《河川管理者への要求・2 題》

＝不信を増大させている不透明性＝

月ヶ瀬憲章の会 浅野 隆彦

平成16年度川上ダム施工概要図

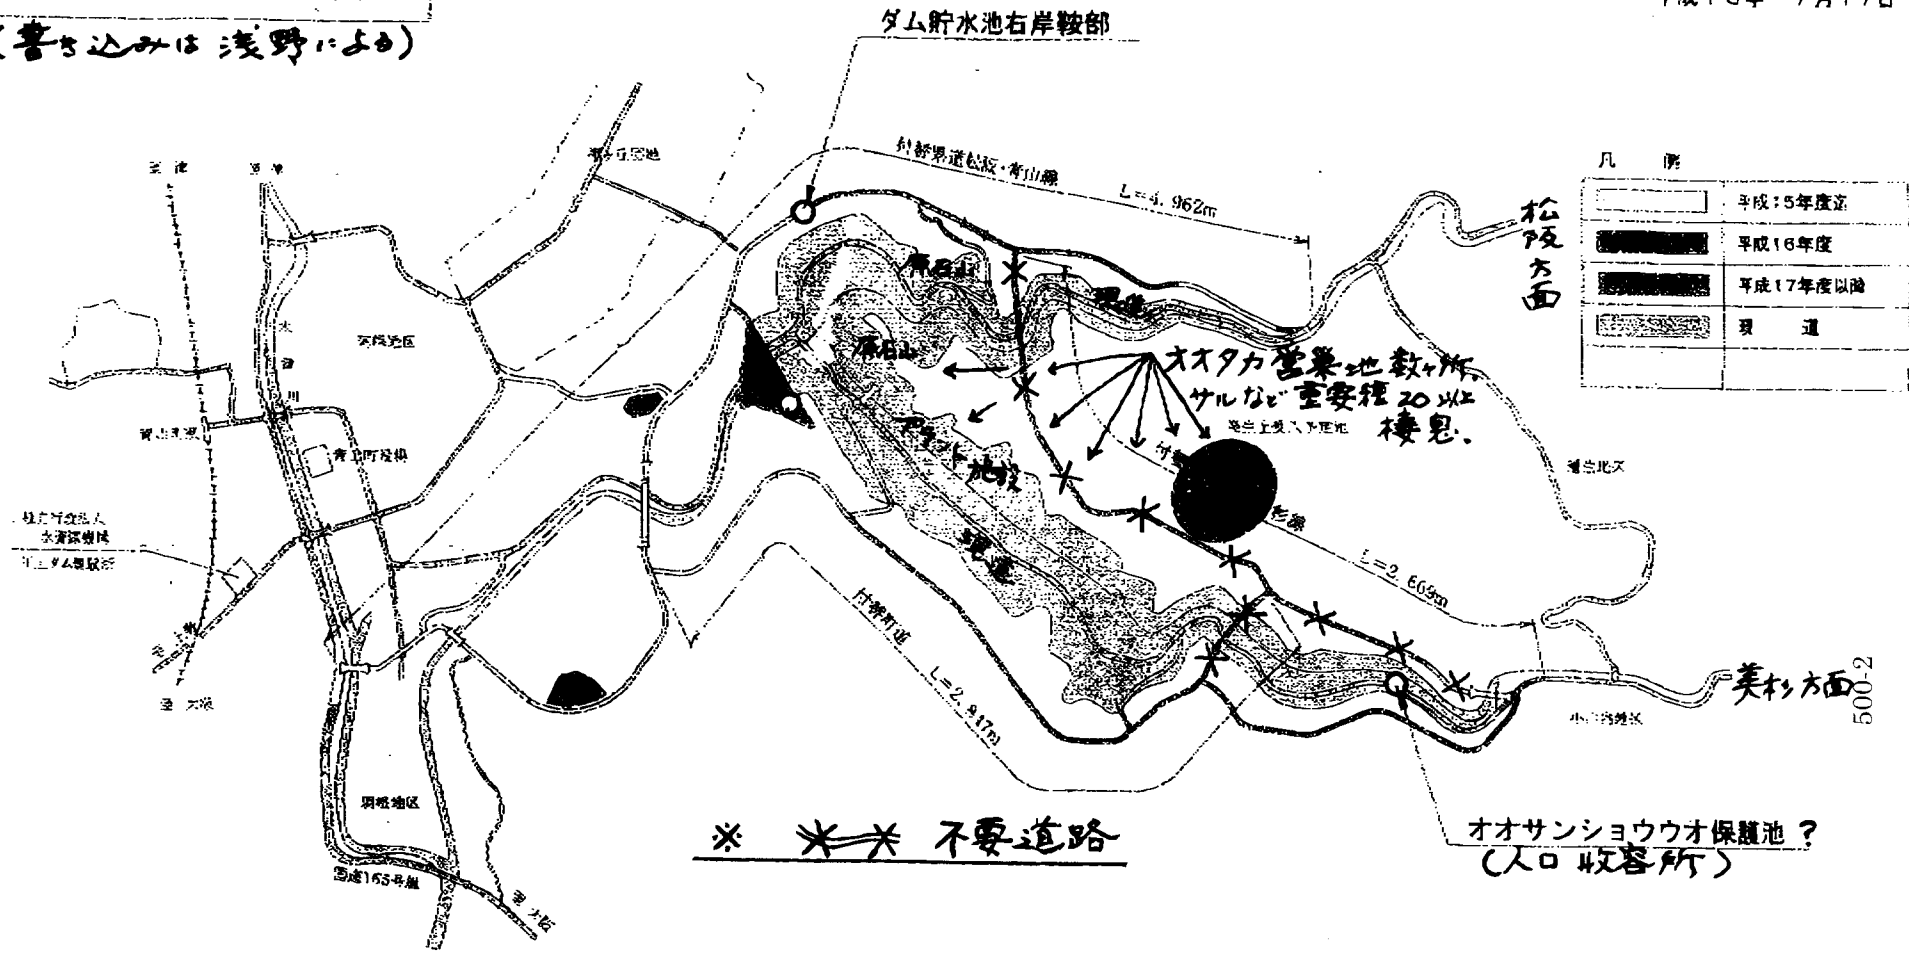
次は、川上ダム建設予定地周辺の「付替県道・付替町道」の問題です。これらは、その計画図を見ると、ダム本体と原石山、残土捨て場、採石加工プラントなどの連絡が密接な、事実上の工事用道路であります。これは、8 月 4 日付「意見書No.470」で指摘し、委員会の「基礎原案に対する意見書」にも苦言を呈したばかりですが、よくよく調査すると、この付替町道たるや、どこにも水没する事で付替えを必要とするものが見当らない。「兼用」と言ったりもしているが、完全に「工事用専用道路」であります。

そして、この付替町道ができるのであれば、「付替県道青山・美杉線」は全く無用であり、「無駄金使い」と言えます。国道等へも、町道経由の方が短距離です。

最も重要な事は、「付替県道青山・美杉線」が、この地域最大の「生物宝庫の地」を縦断するルートに計画されていることであります。希少種オオタカ数番いの営巣をはじめ、猛禽類数種の営巣や、サルその他の重要種 20 種類ほどの棲息が認められている、前深瀬川と川上川に限られた人間の立入りが少ない地域であるがこその場所であるのに、何故このような「無駄な、環境無視」のルートを選定したのであるか、やはり基本的に、ダム事業者は「環境」を厄介者と見ているのでしょうか。

この「付替県道青山・美杉線」は、計画から完全に外して貰いたいと要求いたします。

参考図「3kmも重大環境破壊の不要道路」
